**Nota van
Beantwoording inzake
wijziging van de
Legger Delfland met
kenmerk
LEgger2025-03**

Beantwoording ingediende
zienswijzen

DMS#2495168
28 januari 2026

Hoogheemraadschap van
Delfland

Figuur 1, Ontwerp-leggerwijzigingskaart LEGGER2025-03, van de oeverconstructie.

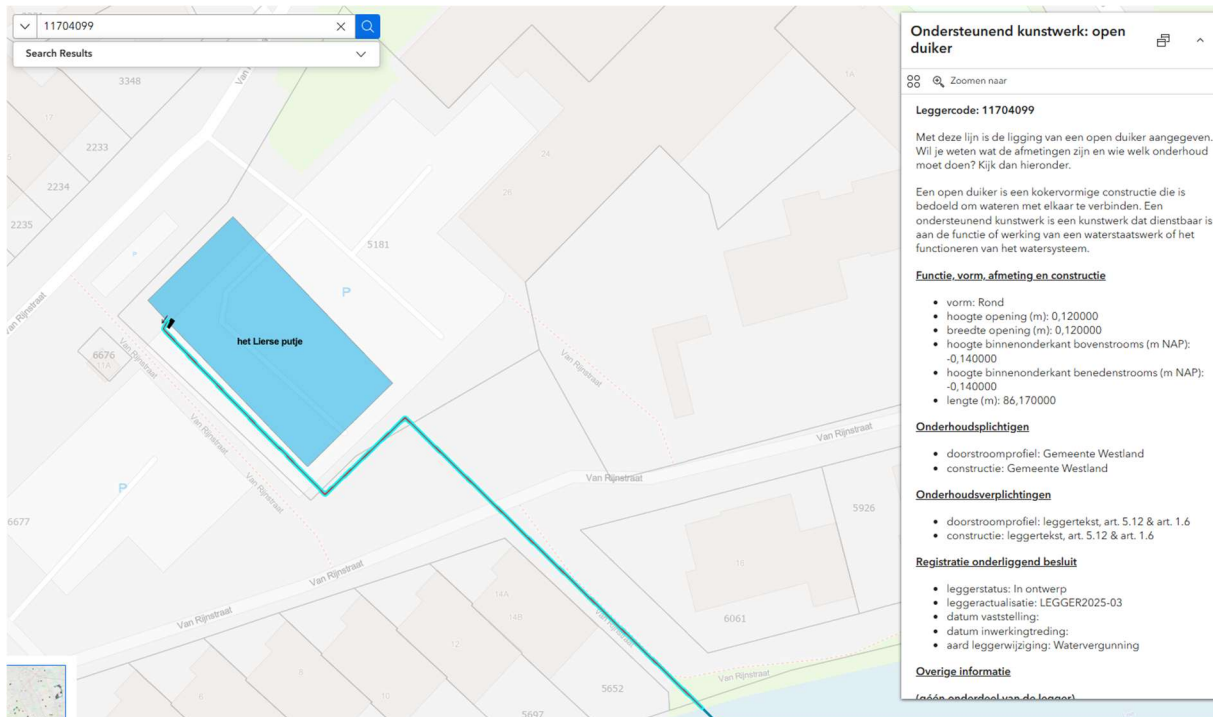
De indiener van deze zienswijze wijst dijkgraaf en hoogheemraden erop dat conform de projectafspraken binnen het project 'Aanleg verlengde Van Luykiaan', de oeverconstructie in beheer is bij de provincie. De indiener kan zich daarom niet vinden in een wijziging waarbij dit beheer anders wordt vastgelegd.

De onderhoudsplicht van oeverconstructie OC0888 ligt volgens de vergunning 1350829 bij de gemeente Westland.

De gemeente Westland blijft onderhoudsplichtig aan de oeverconstructie, het besluit wijzigt niet t.o.v. het ontwerpbesluit.

Figuur 2, Ontwerp-leggerwijzigingskaart LEGGER2025-03, van de open duiker, waterbergingsconstructie en gemaal.

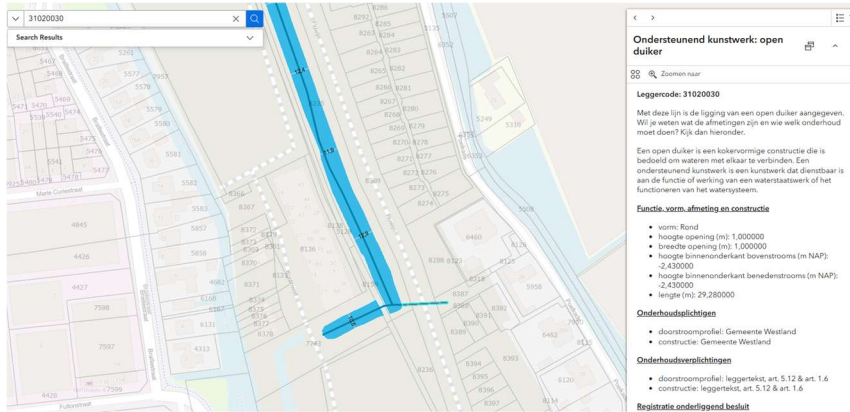
De indiener van deze zienswijze wijst dijkgraaf en hoogheemraden erop dat volgens hun eigen revisiegegevens hier sprake is van een persleiding en niet van een open duiker. De indiener verzoekt Delfland dit te verifiëren en dit punt in nader overleg gezamenlijk vast te stellen.

De persleiding staat ten onrechte als een open duiker in de leggerwijziging, blijkens de vergunning betreft het inderdaad een persleiding. Derhalve zal dat waterstaatswerk worden aangepast.

De persleiding wordt als zodanig opgenomen in de legger.

Figuur 3, Ontwerp-leggerwijzigingskaart LEGGER2025-03, van de open duiker.

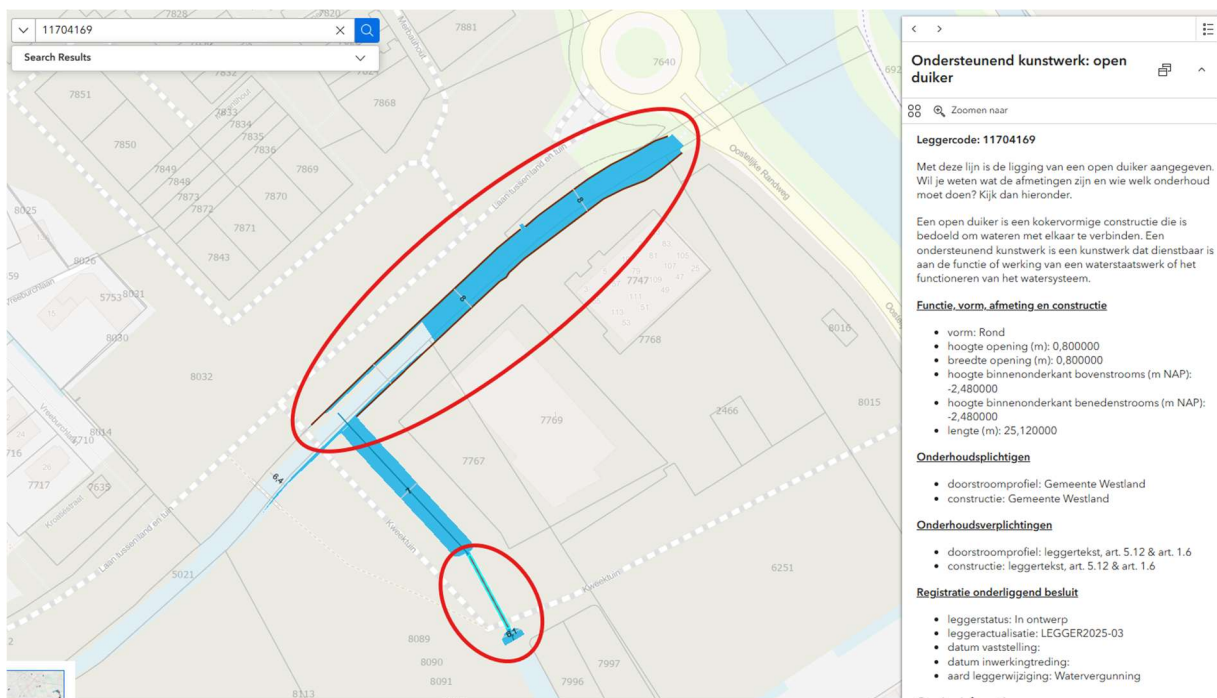
De indiener van deze zienswijze wijst de dijkgraaf en hoogheemraden erop dat de duikers 31020030 (Fluwijn) en 11704169 (Kweektuin) in beheer zijn bij de projectontwikkelaar, totdat de gemeente Westland de openbare ruimte formeel in beheer overneemt. Dit geldt eveneens voor de bijbehorende oeverconstructies. Een overdracht aan de gemeente is derhalve op dit moment niet aan de orde.

De werkzaamheden m.b.t. de opgenomen waterstaatswerken (de duikers en de oeverconstructies) in de leggerwijziging zijn uitgevoerd conform vergunning. Het betreft in dit geval ook de eindsituatie waarbij de uiteindelijke onderhoudsplichtige wordt opgenomen in de legger, in dit geval de gemeente. De onderhoudsplichten zoals weergegeven in de wijzigingskaart blijven dus ongewijzigd.

Het besluit wijzigt niet t.o.v. het ontwerpbesluit.

Figuur 5, Ontwerp-leggerwijzigingskaart LEGGER2025-03, van het primair en secundair water.

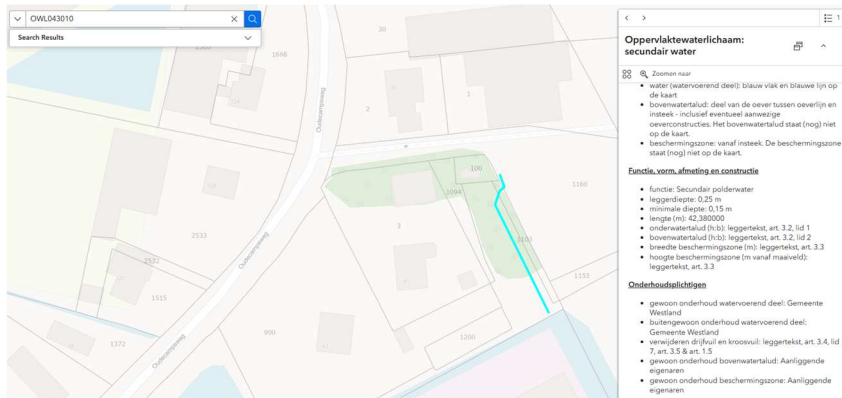
De indiener van de zienswijze vraagt de dijkgraaf en hoogheemraden om inzicht in de onderhoudsstatus OWL013713, OWL072148 en OWL007789.

Buiten deze leggerwijziging om worden praktijkafspraken gemaakt m.b.t. de overdacht van de waterstaatswerken.

Het besluit wijzigt niet t.o.v. het ontwerpbesluit.
